Mission régionale d'autorité environnementale
ÎLE-DE-FRANCE

**Avis délégué
sur le projet de densification Est de l'aéroport
Paris-Charles-de-Gaulle
Le Mesnil-Amelot et Mitry-Mory (Seine-et-Marne)**

**N° APJIF-2025-087
du 1/10/2025**

Illustration 2- En blanc, le terminal Agen ; en rouge, l'extension de l'APM Lisa et la station desservant le terminal Agen et le terminal 2G. (p. 26 modifié par la MRAe)

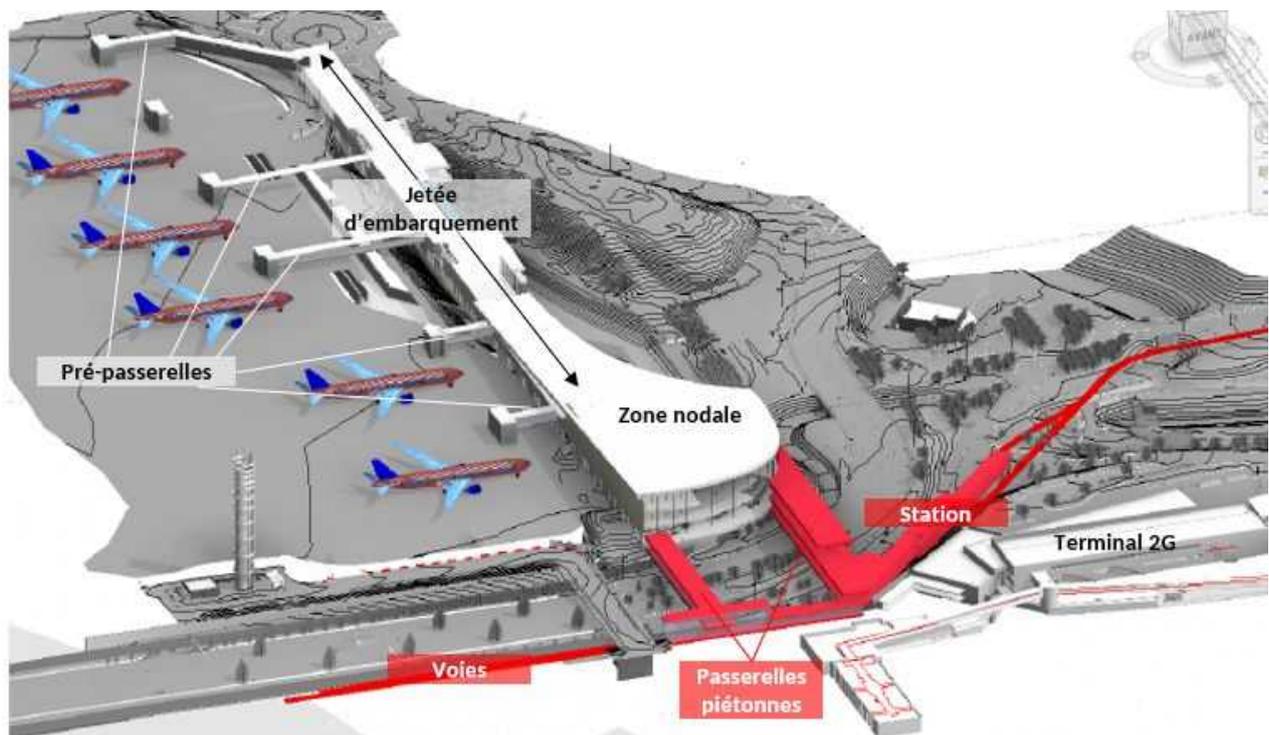
(3) L'Autorité environnementale recommande de modifier les illustrations afin de distinguer les terminaux des aires de stationnement et de clarifier le besoin exact auquel le projet répond, ainsi que les critères de choix qui en découlent

Illustration 5- Séquence ERC (l(p. 286 modifié par l'Autorité environnementale).

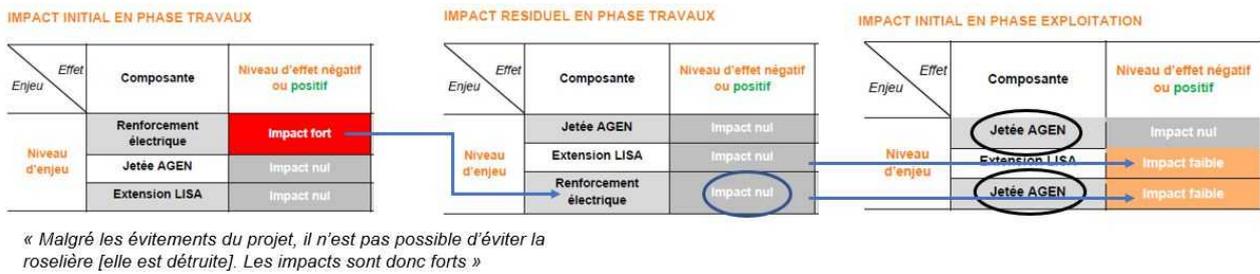
Pour l'Autorité environnementale, les tableaux qui présentent l'impact résiduel montrent une méconnaissance de la séquence ERC : une roselière est détruite en phase travaux, l'impact est fort, mais après mesures de réduction, l'impact résiduel « en phase travaux » est devenu « nul » (cf. illustration 5), ce qui n'est pas possible. Par exemple, au sujet de la zone humide « intégralement détruite lors des travaux [...] la mesure de réduction R4- Optimisation de la gestion des matériaux (déblais et remblais) permettra de limiter les impacts sur les sols

et de garantir la réutilisation sur site des déblais » ne concerne en rien la roselière détruite (p. 287) de même que l'évitement des hirondelles en phase travaux ne concerne pas la flore, etc. (p. 288).

Illustration 7- Tracés étudiés pour la liaison avec le système de transport existant (p. 259).

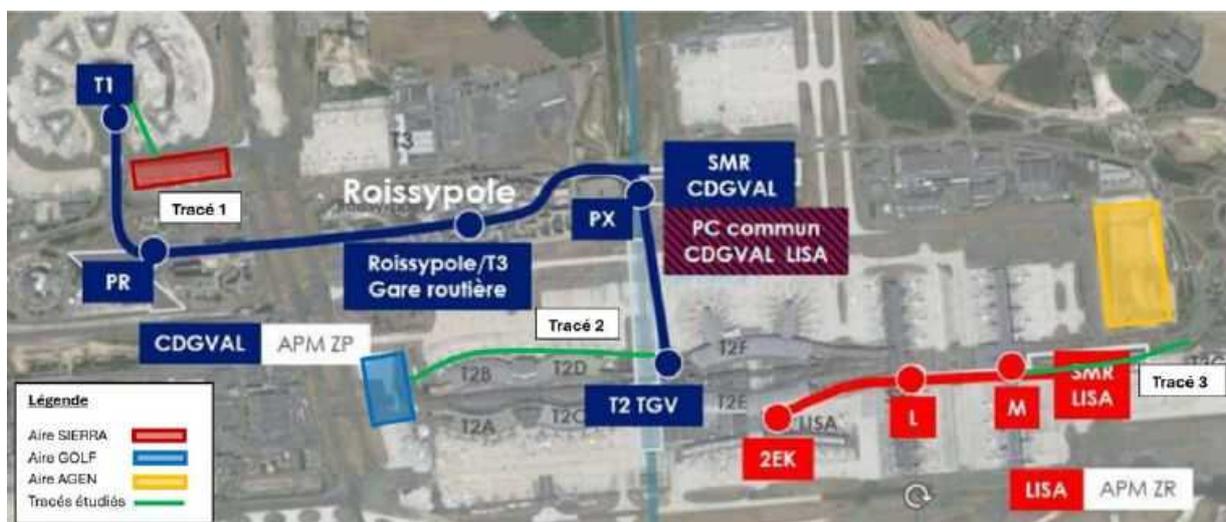
Le pétitionnaire explique que le tracé 1 devrait passer en sous terrain sous les voies de circulation avion et que cela aurait un plus fort impact environnemental. Le tracé 2 est écarté du fait qu'il traverse « une zone avec une forte intensité routière et des installations existantes » et devrait aussi être enterré, et que « le projet de métro automatique vise à améliorer les dessertes des passagers dans la zone réservée » (p. 259).

Illustration 12- « Evolution de la moyenne annuelle en PM2,5 de 2014 à 2019 ». En pointillés orange, la MRAe a ajouté la valeur guide de l'OMS actuelle (p. 212).

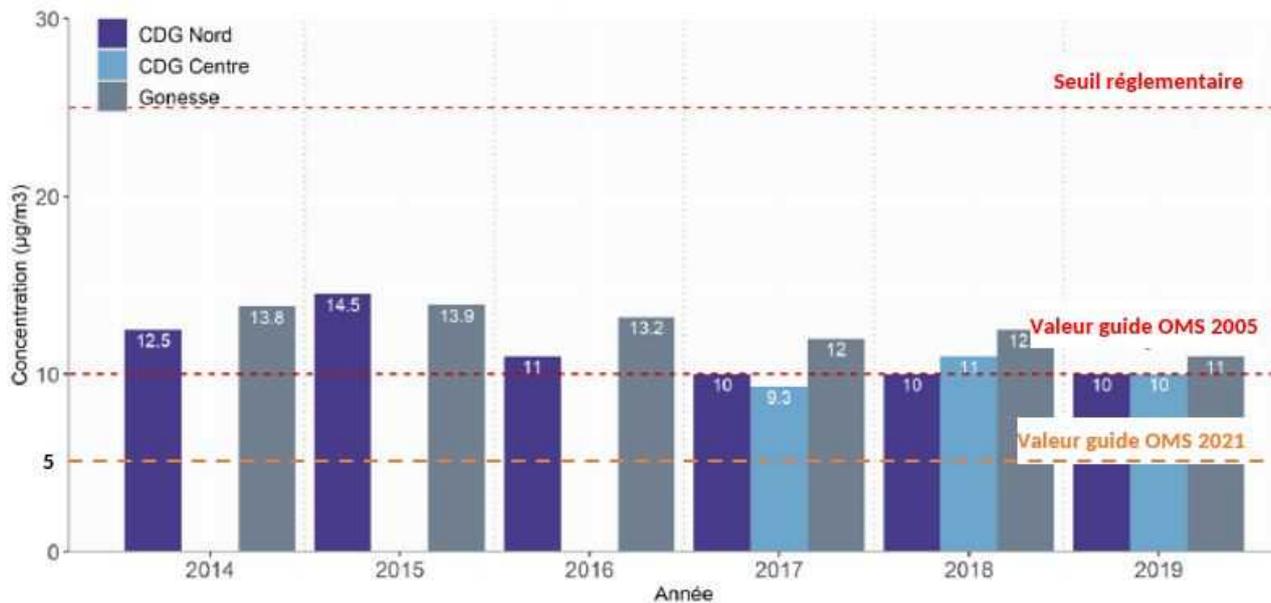
pas de même pour les seuils qui ont été modifiés « sur la base des nombreuses données scientifiques actuellement disponibles, [...] pour protéger la santé des populations » (Airparif). L'intégralité des mesures en moyenne annuelle sur les trois stations est au-dessus de ce seuil pour les NO₂. Il en est de même pour les PM10 et 2,5, voir l'illustration 12.

L'Autorité environnementale souligne qu'en moyenne annuelle, l'ensemble des valeurs des polluants NO₂, PM10 et PM2,5 dépassent les valeurs guide de l'OMS.
